Wettbewerb zum Wiederaufbau von Sent.

IV. Kategorie: Normalien für Fenster und Türen.

III. Kategorie: Wohnhaus mit Kleinviehstall.

Normalien I. Preis. Entwurf Nr. 4.
Verfasser Arch. J. U. Kőnz in Guarda.

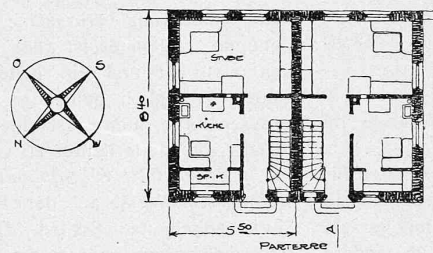
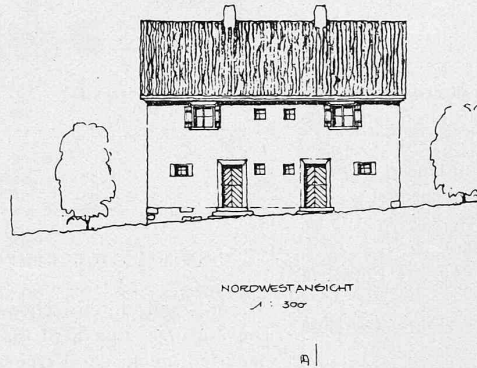
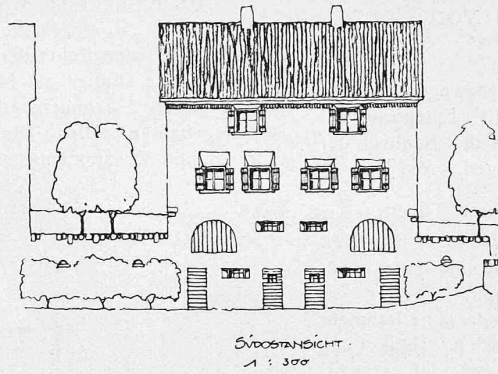
Entwurf Nr. 4 zeichnet sich aus durch eine sparsame Rahmen-Konstruktion und sorgfältige Detaillierung. Der Anschluss des Holzwerkes an die Mauer ist aus den Zeichnungen nicht ersichtlich. Die Wetterschenkel sind etwas schwach. Bei einer normalen Mauerstärke würde das Fenster noch besser zur Wirkung kommen. Dem Fenster entspricht die innere Türe.

Angekaufter Entwurf Nr. 9. — Verfasser Arch. Enrico Bisaz in Zerne. — Masstab 1:300.

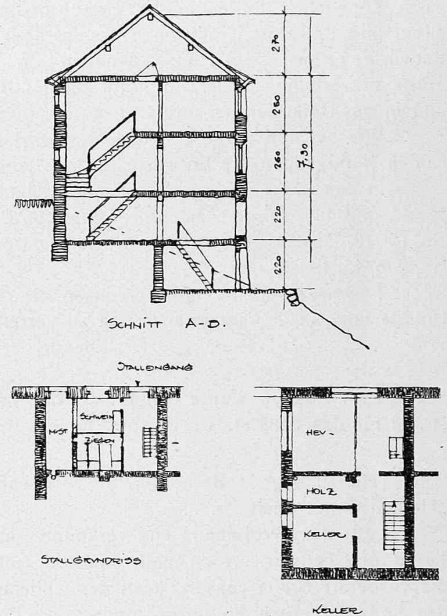
Entwurf Nr. 9 „Realisabel“. Die besonderen Verhältnisse der Lage des Doppel-Einheitshauses an der Mottastrasse sind

vorzüglich ausgenützt und haben zu einer praktischen Anlage der landwirtschaftlichen Abteilung geführt, die in den zwei Untergeschossen untergebracht ist. Die Mistlege sollte ausserhalb des Hauses untergebracht werden. Der Weg von der Wohnung zum Stall ist etwas umständlich. Die Einteilung der Wohnung ist zweckmässig, mit Ausnahme des im I. Stock befindlichen Abortes, der ins Untergeschoss zu verlegen wäre. Das Haus ist im Aeusseren einfach, sachlich und schön durchgebildet. Der Kubikinhalt, auf das äusserste bedrängt, umklammert 406 m³. Der Typ ist zur Ausführung sehr zu empfehlen.

Angekaufter Entwurf Nr. 4. Arch. J. U. Könz in Guarda. Einheitl. Masstab 1:300.

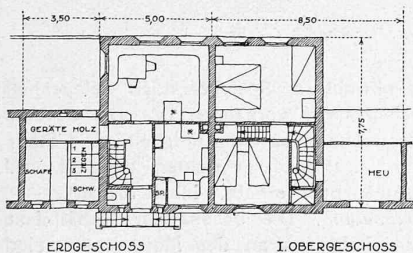
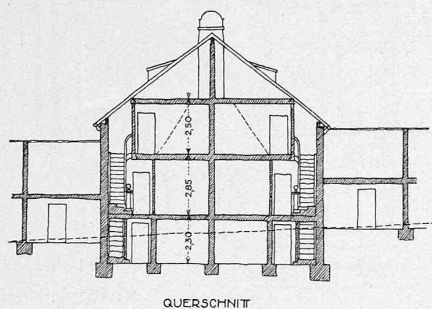
Entwurf Nr. 4 „Rondolina“. (Siehe Seite 102. Red.). Das Projekt zeigt eine Reihe der rhythmisch geordneten Kleinbürger-Häusergruppen südlich der Mottastrasse. Die Rhythmik ist herbeigeführt durch Zusammenstellung von je zwei Wohnhäusern und zwei angebauten Ställen. Die Wohnhäuser zeichnen sich aus durch sehr knappe Zusammenfassung der gewünschten Räume (Inhalt

387 m³) und durch schöne, gegen Süden gelegene Wohnzimmer. Die Zugänge zum Stall im Keller und zum Heuboden im Parterre bedürfen noch der Verbesserung, da die Durchgangshöhen nicht genügen. Dieser Typ ist wertvoll durch die geringen Kosten, die seine Ausführung verursacht; er wird wohl für gewisse Bedürfnisse genügen. Allein es ist doch zu bemerken, dass der Heuspeicher sehr klein ist und ein gedeckter Arbeitsplatz fehlt. Ein gegen Süden vorzüglich gelegener Arbeitsplatz könnte indessen in dem grossen Kellerraum geschaffen werden. Es wäre aber dazu notwendig, die Kellerlichter zu vergrössern.

Angekaufter Entwurf Nr. 17. — Arch. P. Oberrauch in Basel. — Masstab 1 : 300.

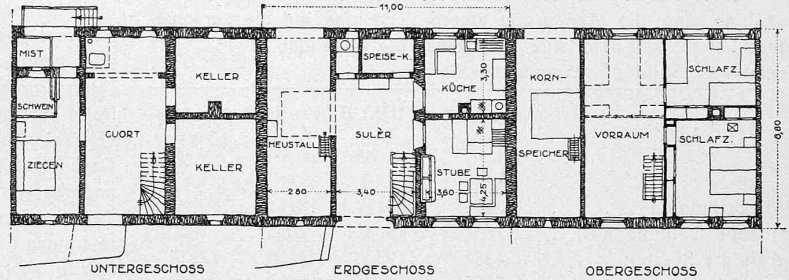
Entwurf Nr. 17 „Vicin San Pelder“. Die Kleinbürgerhäuser sind in Gruppen an der Mottastrasse plaziert. Der Verfasser wollte von den bisherigen Traditionen des Landes nicht abweichen, hauptsächlich nicht von einer Beschränkung des Sulèr; trotzdem scheint dieser geräumige Vorplatz oder Einfahrt bzw. Durchfahrt für die Verhältnisse eines landwirtschaftlichen Kleinbetriebes nicht berechtigt, umsoweniger, als in diesem Falle die Einfahrt vom Sulèr in den Heustall nicht möglich ist. Auch der Heustall ist in seinen Abmessungen für einige Ziegen allzu reichlich bemessen; der Kornspeicher darüber ist wohl für ein Kleinbürgerhaus nicht notwendig. So ernsthaft nun dieser Typ im allgemeinen durchgearbeitet ist, so erscheint er doch für die gegebenen Verhältnisse nicht geeignet, da der Kubus von 765 m³ eine viel zu hohe Bau-
summe erfordern würde.

Angekaufter Entwurf Nr. 8. — Verfasser Arch. Valentin Koch in St. Moritz. — Masstab 1 : 300.

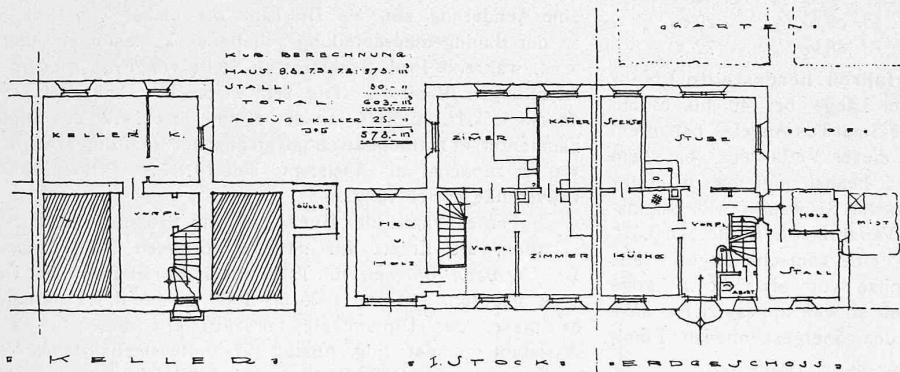
Entwurf Nr. 8 „Silhouette“. (Siehe Seite 103. Red.). Orientierung Ost-West an der Büglistrasse gut, Doppelhaus mit seitig angebauten Ställen. Die Verbindung von Stall und Haus ist zweckmässig, ebenso die Einteilung der Wohnhäuser. Spense im Erdgeschoss zu gross, Verbindung zwischen Erdgeschoss

und Dachgeschoss fehlt, obwohl im Speicher noch Gelegenheit zum Einbau schöner Giebelzimmer vorhanden ist. Die äussere Erscheinung zeigt das Bestreben nach Grosslinigkeit. Die Ställe sind in die Flucht der Eingangsfassade zu richten, dadurch wird die flächige Wirkung derselben noch erhöht. Inhalt 578 m³.
